設工認（制御棒案内管の製作）の補正について

令和 3 年 2 月 15 日
日本原子力研究開発機構
原子力科学研究所

制御棒案内管の構造図

図-1

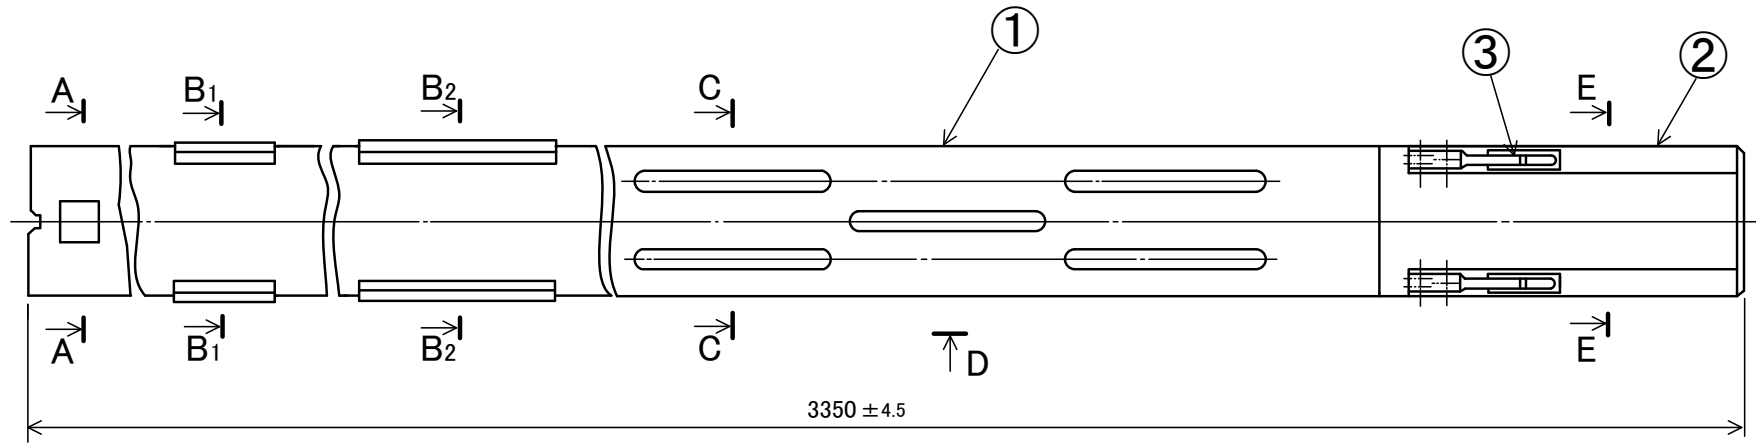
制御棒案内管の内寸法の公差については、 $66.2\text{mm} \pm 0.8\text{mm}$ としていたが、今般、制作メーカーの再選定及び試作品による製作精度の確認を行い、十分な精度を有することを確認できたことから $66.2\text{mm} (+0.8\text{mm}, -0\text{mm})$ に変更する。なお、当該変更は耐震Sクラス施設に分類される制御棒案内管の製作精度向上を図るものであり、設計上要求される寸法を変更するものではない。

○ について、±0.8 から+0.8, -0に見直す。
